# 改善箇所説明図

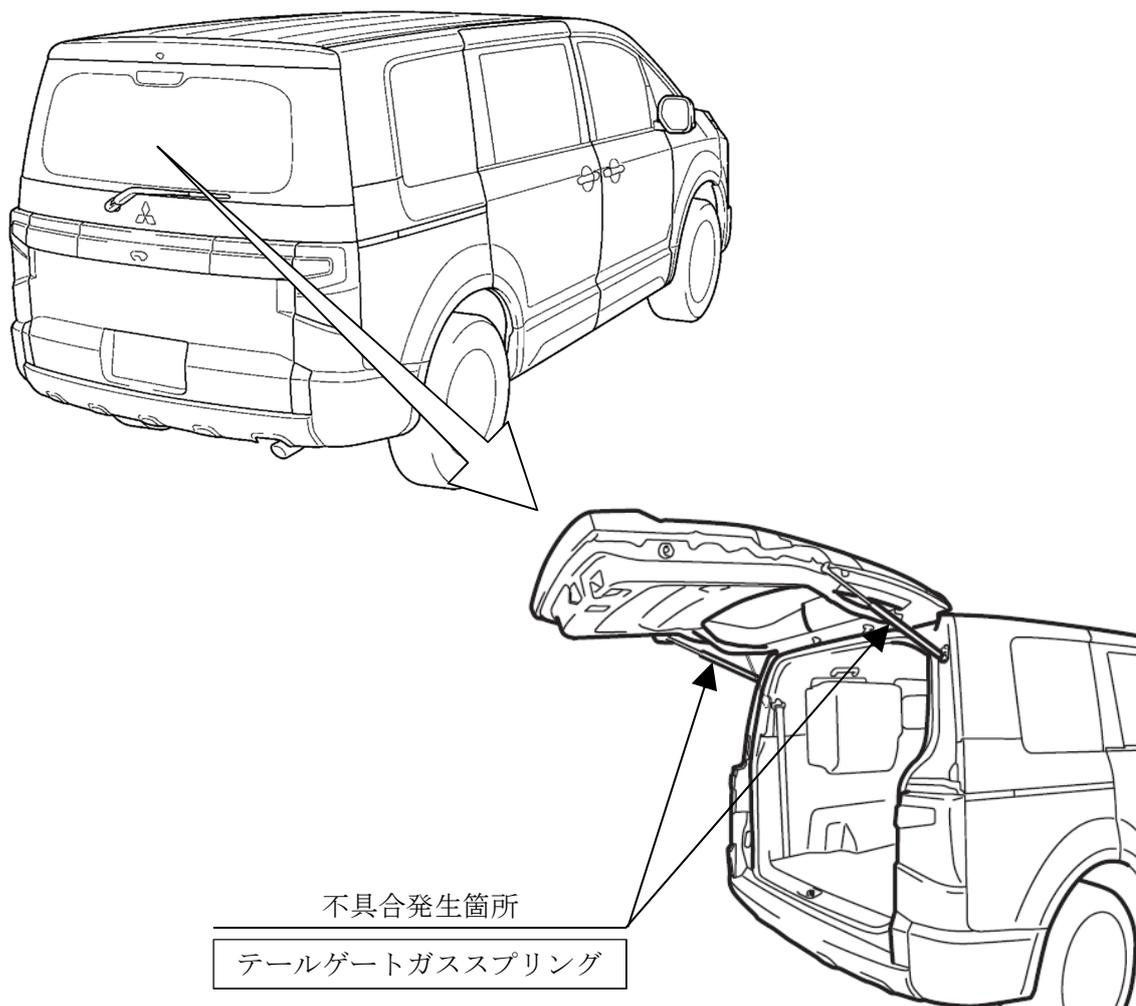
テールゲートのガス封入式スプリングにおいて、ロッドのメッキ処理時の温度管理が不適切なため、メッキ部分に微小亀裂が発生するものがある。そのため、そのままの状態で使用を続けると、封入されたガスがメッキの微小亀裂部分から漏れ、ガススプリングの反力が低下し、最悪の場合、テールゲートが保持できなくなるおそれがある。

全車両、当該ガススプリングのロット番号を確認し、対象のものは良品と交換する。

注：図中の  内は、ロット番号を確認し交換する部品を示す。

識別：助手席側ドアチェッカーのヒンジにあるピン上側の頭部に白又は黄色ペイントを塗布する。
